## Odgovor na primjedbe na Plan sprječavanja nesreća većih razmjera

## Prilog 2 Fotografije sa lokacije:

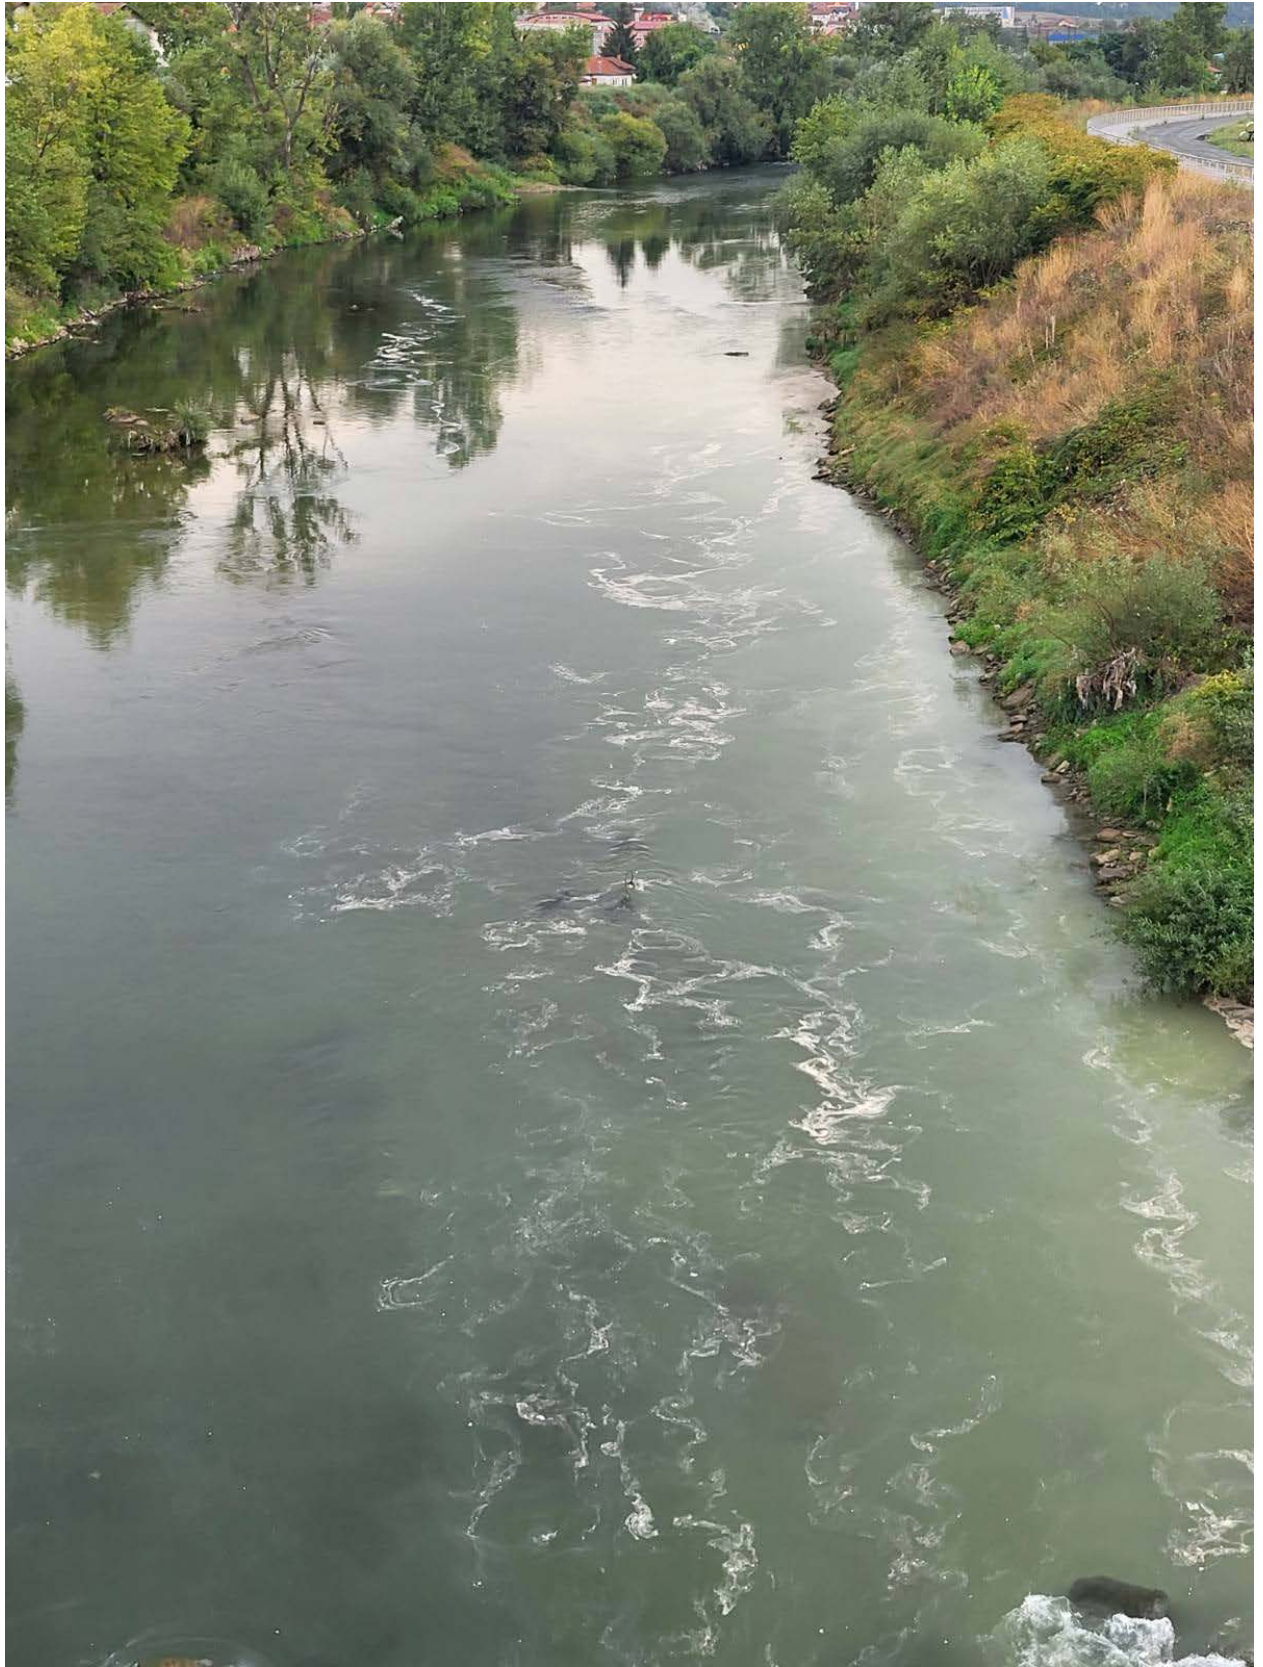
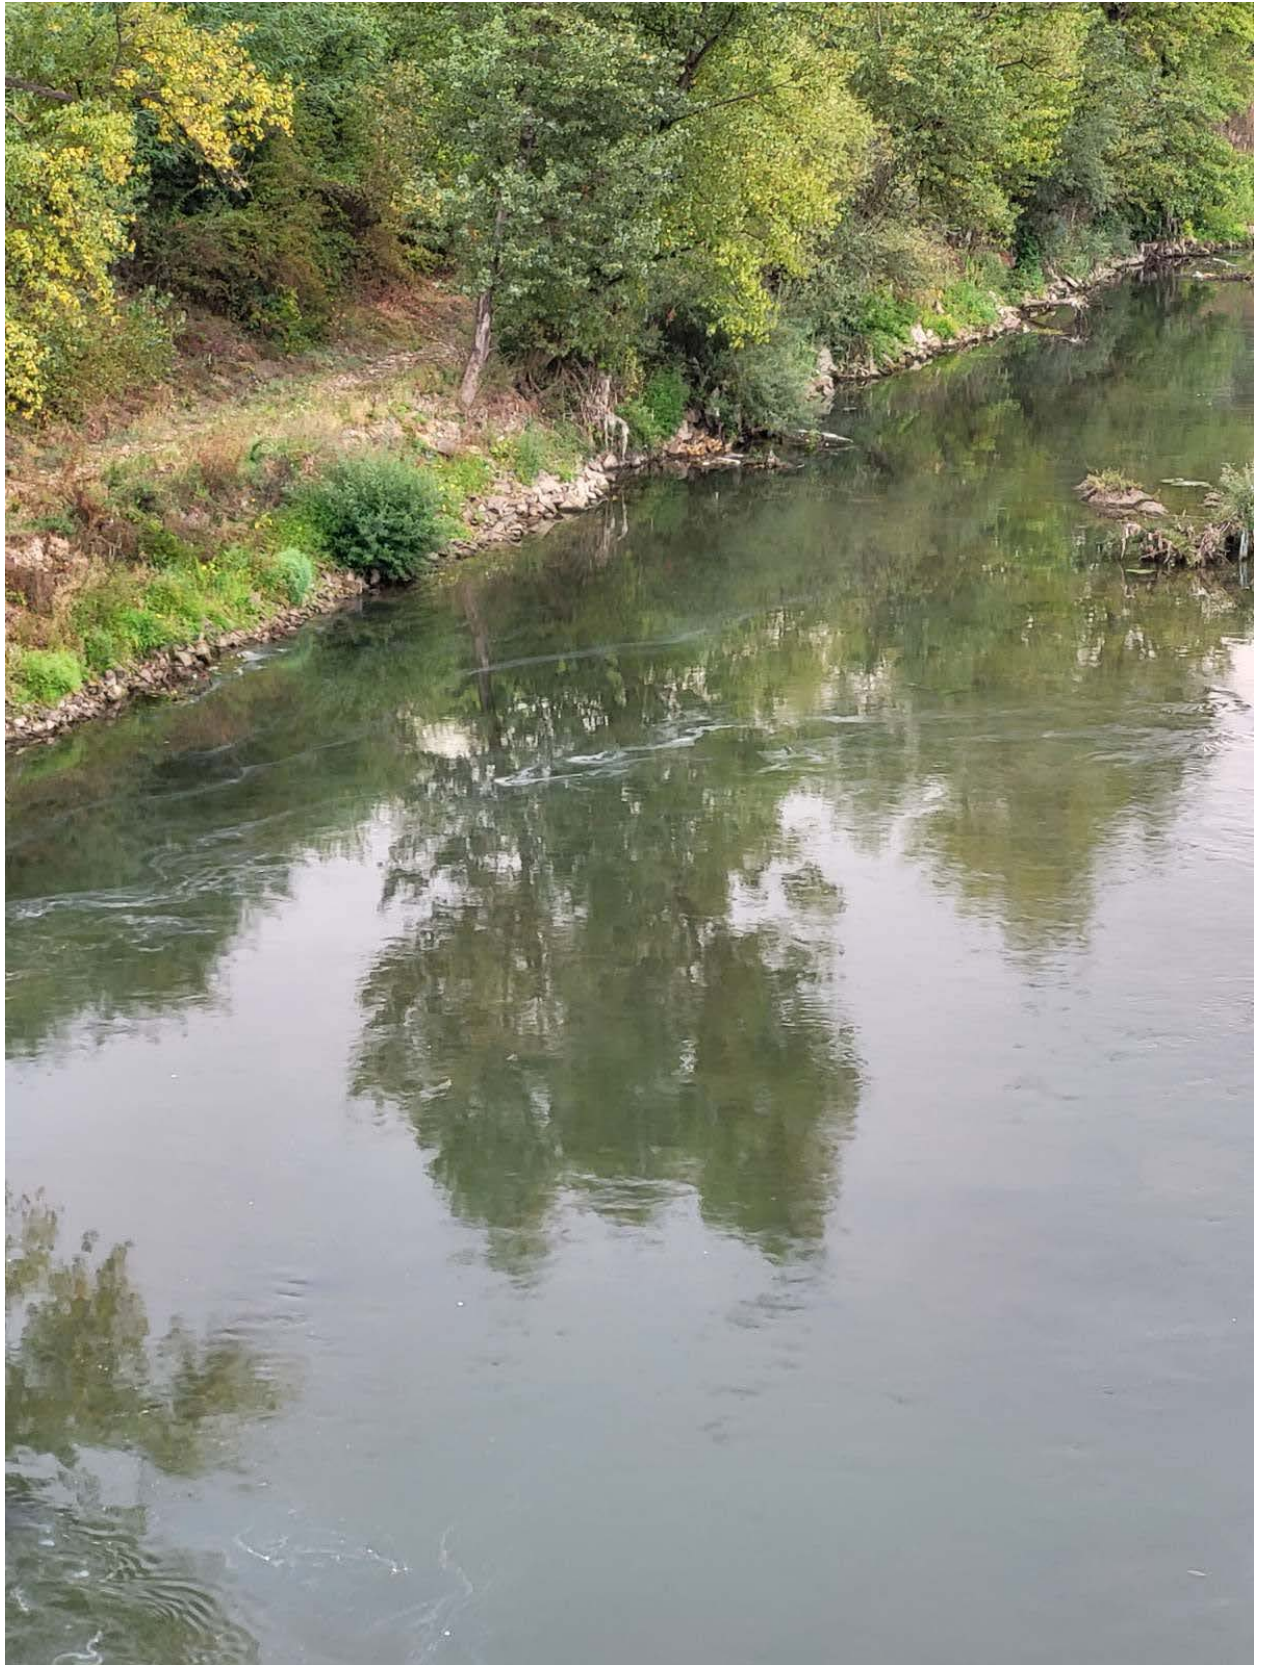
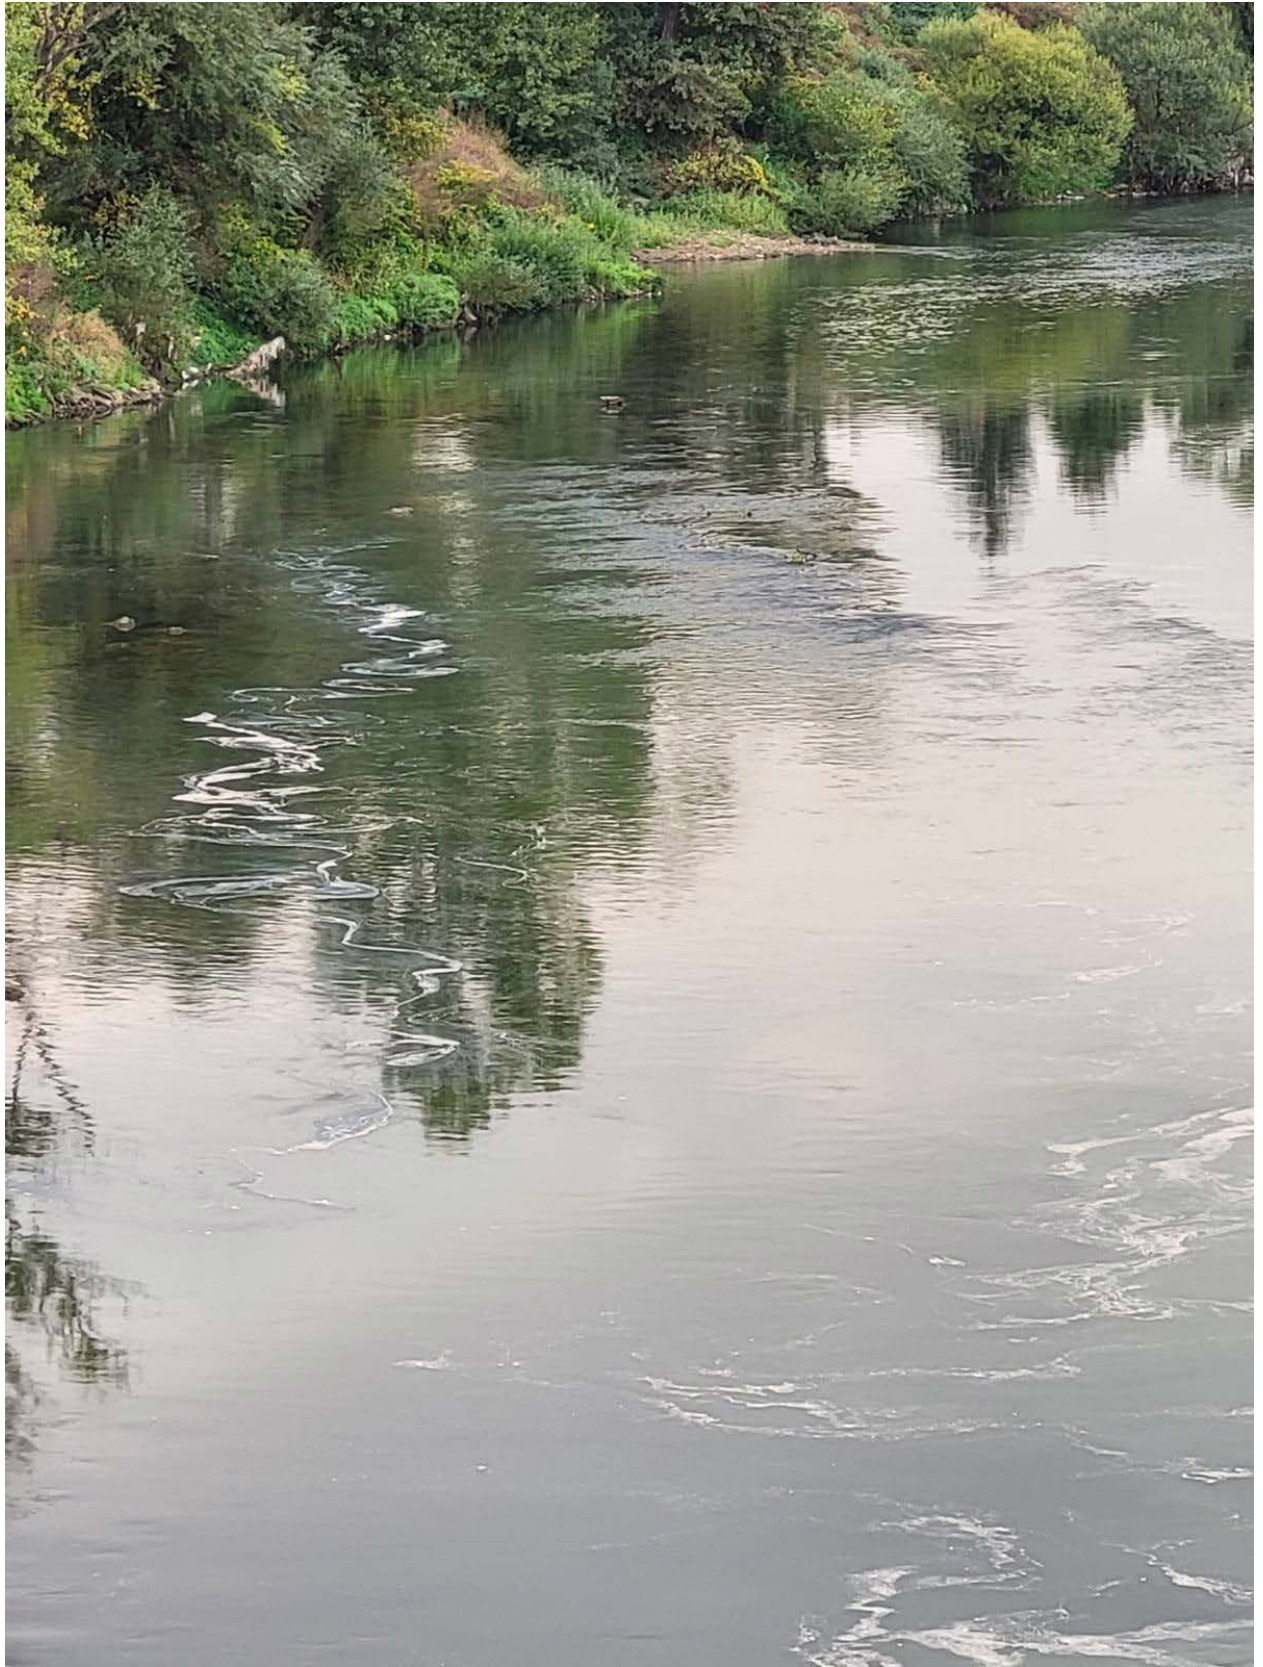
1. Zahtijevamo dopunu analize istorijskih akcidenta na predmetnoj lokaciji. Navod u Planu da "Operater u dosadašnjem radu nije imao akcident" zanemaruje činjenicu da je se na terminalima HIFA operatera u Zenici 2023. godine dogodio težak ekološki incident izlijevanja mazuta u rijeku Bosnu. Prema našim saznanjima o incidentu je informisana Federalna uprava za inspeksijske poslove i Tužilaštvo Zeničko-dobojskog kantona, a uzorke su uzeli zaposlenici Agencije za vodno područje rijeke Save. Istorija incidenata ove specifične lokacije i njene infrastrukture mora biti analizirana kako bi se predvidjele adekvatne preventivne mjere.

**Odgovor:** Primjedba se nemože prihvatiti. Navod u Planu da "*Operater u dosadašnjem radu nije imao akcident*" je u potpunosti tačan.

Javni navodi koji su u septembru 2023. godine pokušali povezati ekološki incident izlijevanja tečne materije u rijeku Bosnu sa terminalom Hifa-Oil u Zenici, opovrgnuti su zvaničnim nalazima i dokumentacijom poslatom Federalnoj upravi za inspeksijske poslove (Dopis broj: 23/09/23-1).

**Pregled kantonalnog inspektora u vrijeme incidenta:** Prilikom samog izlaska na teren u danima incidenta, kantonalni vodni inspektor je zvanično konstatovao da se mrlja od zagađenja nalazi **40–50 metara UZVODNO** od mjesta ispusta terminala Hifa-Oil. Fizički je nemoguće da incident nastao na terminalu putuje uzvodno protiv toka rijeke Bosne.

**Dokazi o kontinuitetu eksternog zagađenja (23.09.2023.):** Nekoliko dana nakon primarnog incidenta, uočivši da zagađenje iz istog pravca i dalje pristiže, uposlenici Hifa-Oil-a su ponovo alarmirali Federalnu upravu za inspeksijske poslove. Tom prilikom je dokumentovano (foto i video zapisom) da je **ispust terminala Hifa-Oil bio potpuno suh i bez ikakvog tečenja**, dok je izvor zagađenja ponovo lociran na poziciji iznad i izvan uticajne zone operatera.
